Mazowiecki Zarząd
Dróg Wojewódzkich
w Warszawie

W-1.26.2.244.2024. 3 W0
Dot. 277/24

„Remont drogi wojewódzkiej nr 722 na wybranych odcinkach: od km 20+725 do km 21+010 i od km 21+375 do km 24+450 na terenie gminy Grójec, powiat grójcecki, województwo mazowieckie” – nr postępowania 277/24

Pytanie 21

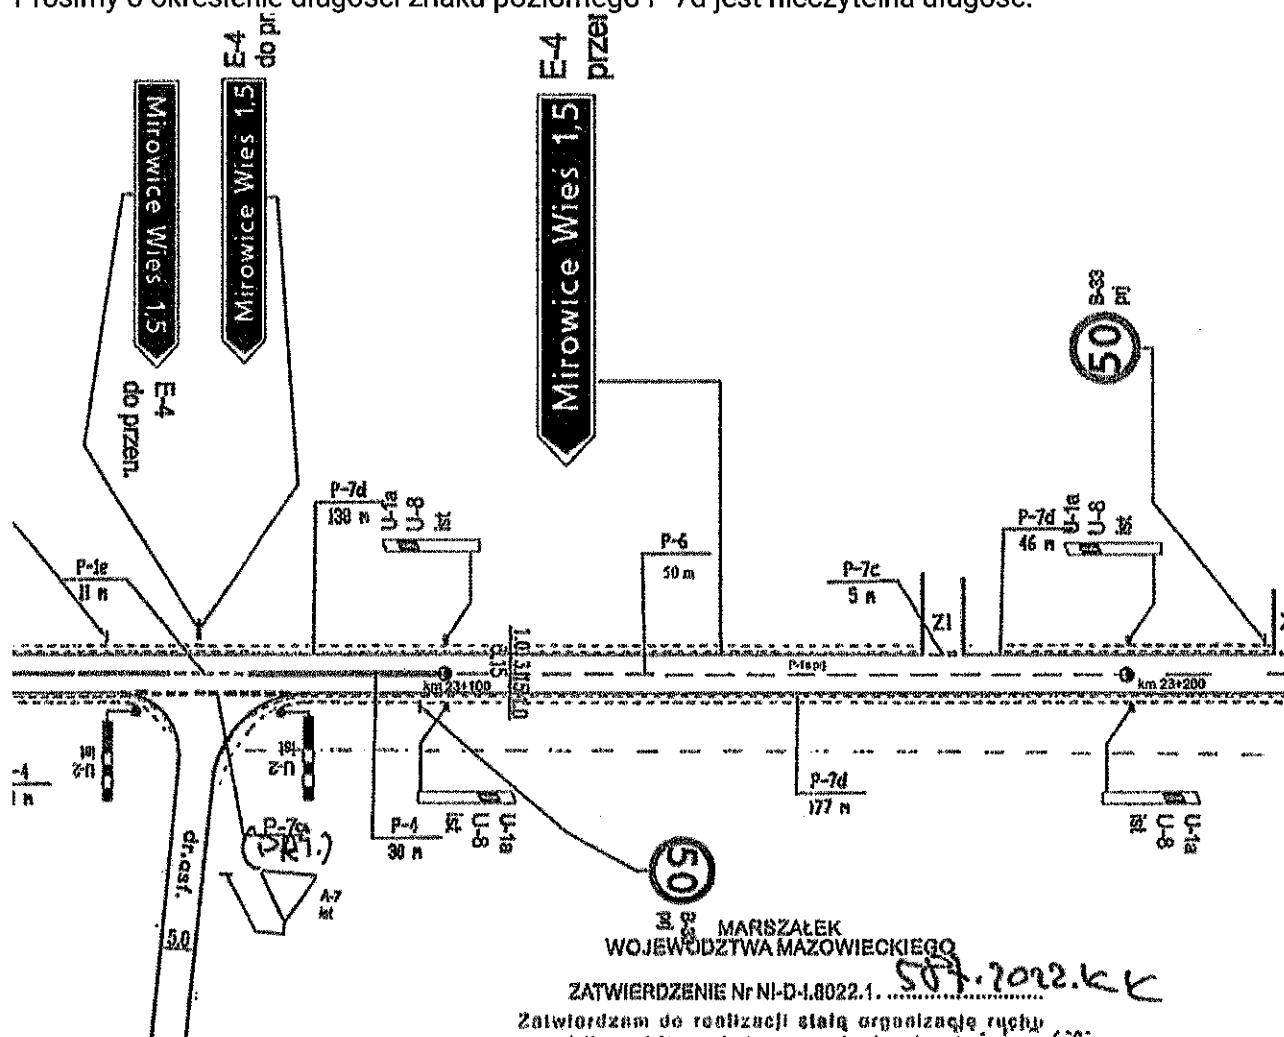
Prosimy o określenie długości znaku poziomego P-7d jest nieczytelna długość.

Zamawiający wskazuje, że długość wskazanego oznakowania poziomego P-7d wynosi 177 m.
